改善箇所説明図

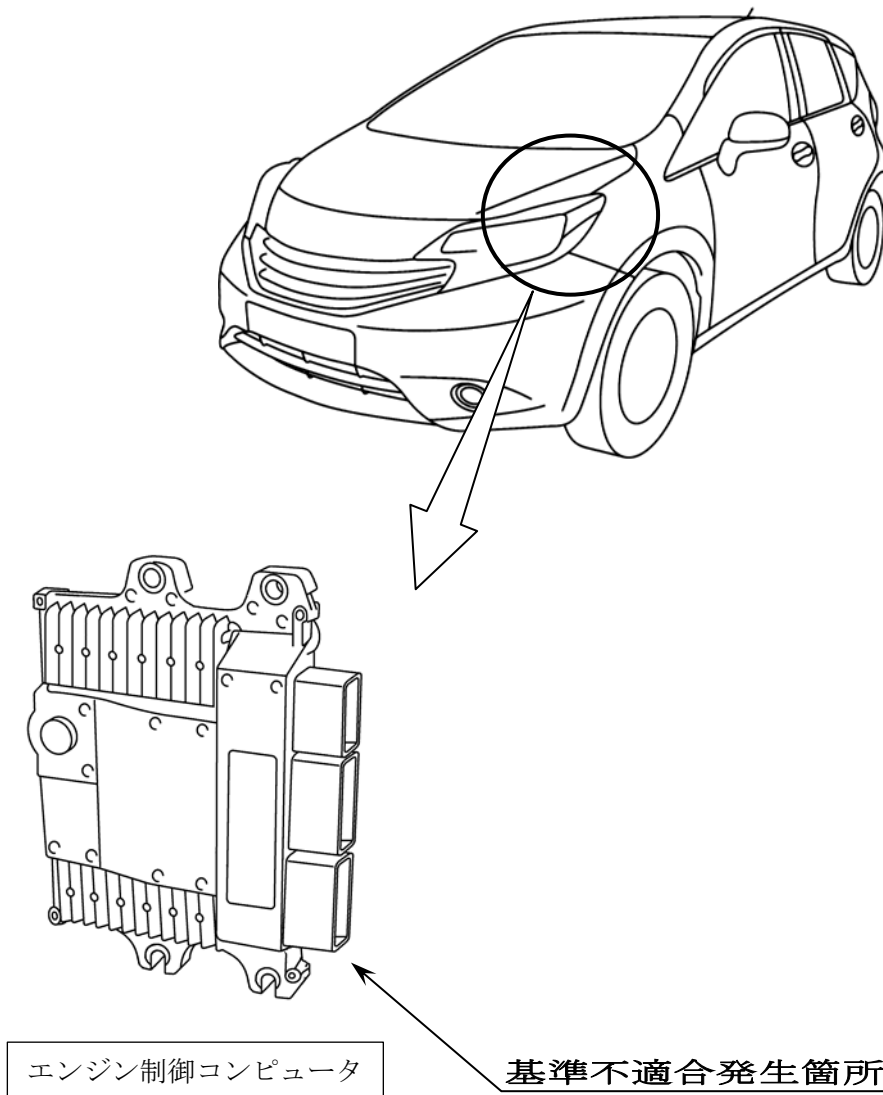
過給器付エンジンの制御コンピュータにおいて、エンジン始動状態の判定プログラムが不適切なため、エンジン始動直後に素早くCVTのセレクト操作を行うと、スロットル開度補正制御が継続されることがある。そのため、通常よりもスロットル開度が大きくなり、最悪の場合、意図するよりも加速するおそれがある。

全車両、当該エンジン制御コンピュータのプログラムを対策プログラムに書き換える。

識別：銀色のシールをモデルナンバープレートの右横に貼り付ける。
